電源開発株式会社  
大間原子力発電所

岩石・岩盤物性に関する  
個別検討事項について

平成16年8月  
原子力発電安全審査課

図-3.2 試料採取箇所付近の坑壁スケッチ (f-3断層)

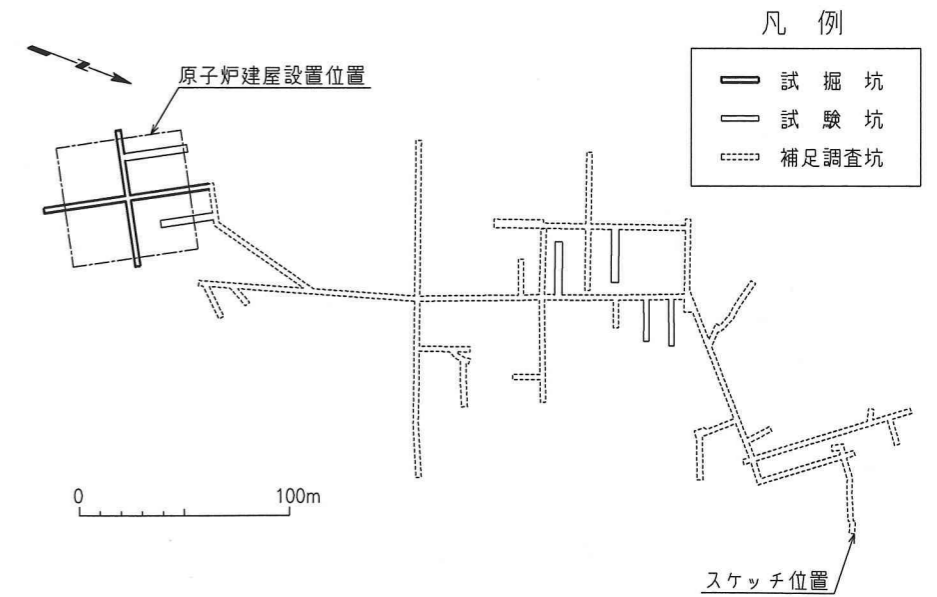
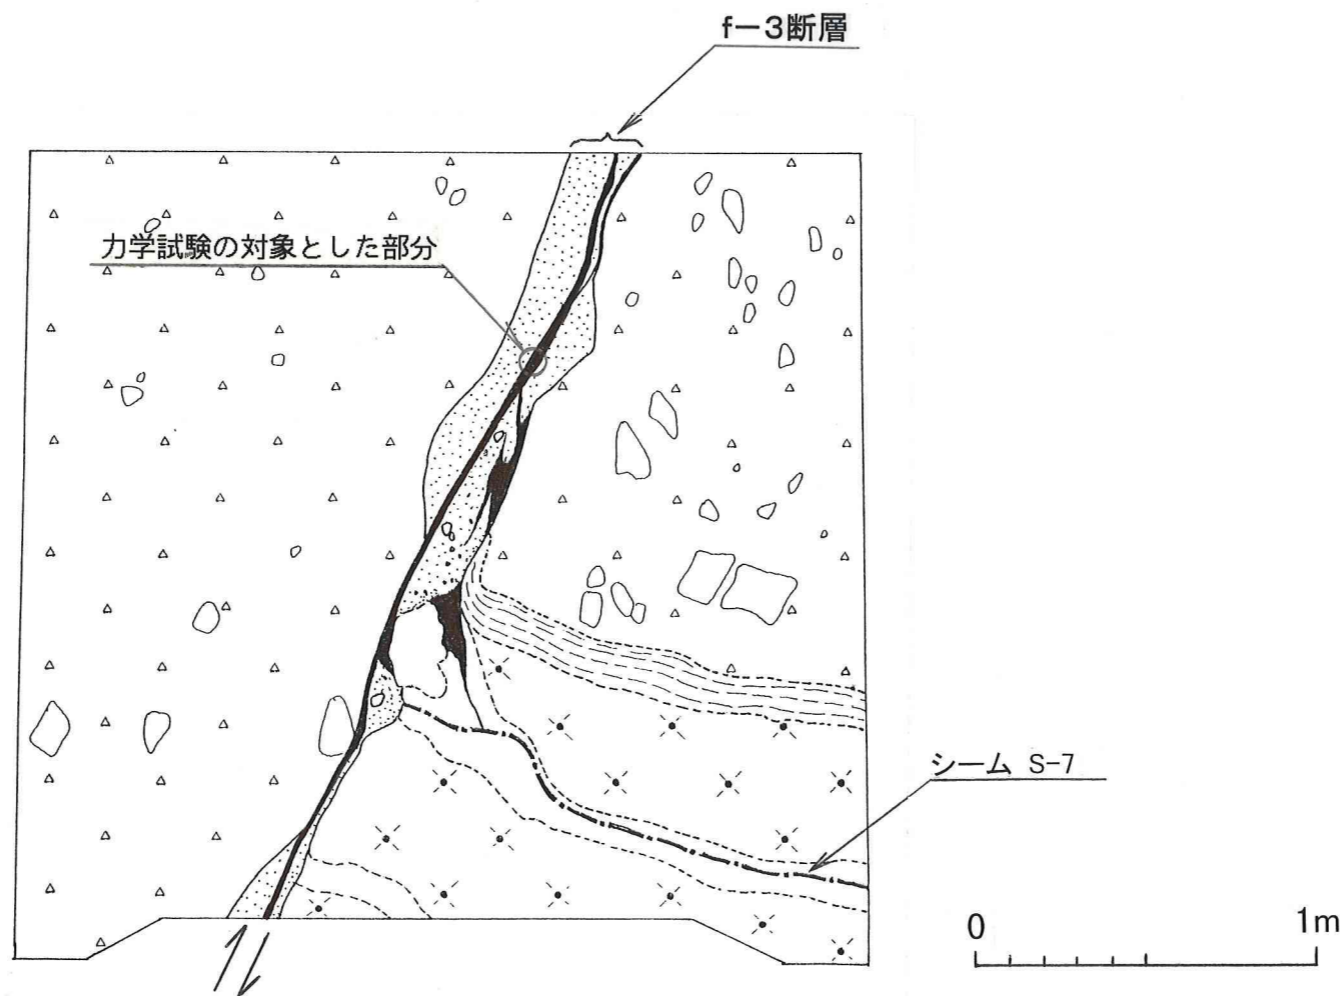
断層内物質の試料採取箇所は、図-3.2 に示すようにシームを挟む細粒凝灰岩が断層内に引きずり込まれている部分に相当する。また、X 線分析結果から f-3 断層の粘土状の断層内物質とシームとは、ほぼ同じ鉱物から構成されていることから、断層内物質とシームの強度特性はほぼ同程度の結果になったものとしている。
